PREZYDENT MIASTA STOŁECZNEGO WARSZAWY
 pl. Bankowy 3/5, 00-950 Warszawa
 ZATWIERDZENIE nr: *PSOR024.1.01.2022*
 ZATWIERDZAM projekt stałej organizacji ruchu
 do wprowadzenia w terminie: *08 MAR 2024*
 od *24 STY 2022* do *2023 LTP*
 w całości - w części - bez zmian - ze zmianami naniesionymi
 na projekcie kolorem *niebieskim*
 wraz z załącznikami
 i projektem sygnalizacji nr
 Zatwierdzenie dotyczy terenu położonego w pasie drogowym
 dróg publicznych. Jednostka wprowadzająca organizację ruchu
 jest zobowiązana do zawiadomienia organu zarządzającego ruchem,
 zarządu drogi oraz właściwego komendanta Policji
 o terminie jej wprowadzenia, co najmniej na 7 dni przed
 dniem wprowadzenia organizacji ruchu.
Pyg 2/2 z up. PREZYDENTA MIASTA WARSZAWY
03 MAR 2022 *W całości*
 Dyrektor
 Biura Zarządzania Ruchem Drogowym

Inwestor:			
Zarząd Dróg Miejskich w Warszawie ul. Chmielna 120 00-801 Warszawa			
Nazwa inwestycji:			
Zmiana stałej organizacji ruchu na skrzyżowaniu Mińska/Chodakowska RONDO TYMCZASOWE			
Nazwa rysunku:			
Projekt stałej organizacji ruchu			
Skala:	Data:	Nr rysunku:	Nr strony:
1:500	11.2021	PSOR02

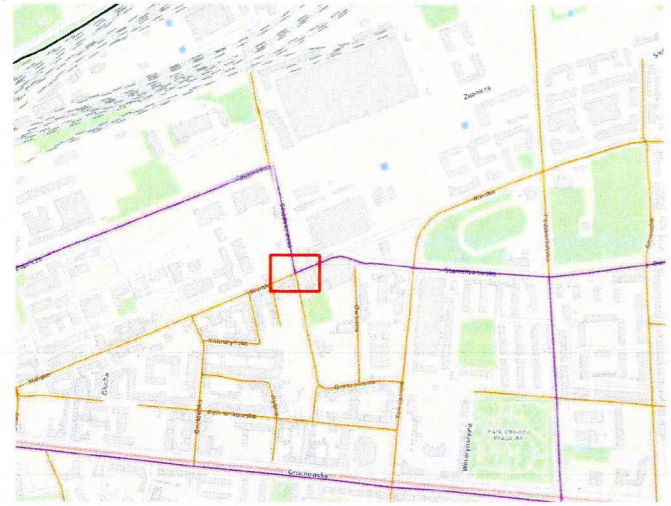
Zatwierdzenie w zakresie lokalizacji
 słupków U-12c: Słupki U-12c
 ustawiać z zachowaniem skrajni;
 w rozstawie 1,5-1,8 m
 i w odległości 1,5-1,8 m
 od innych elementów stałych.
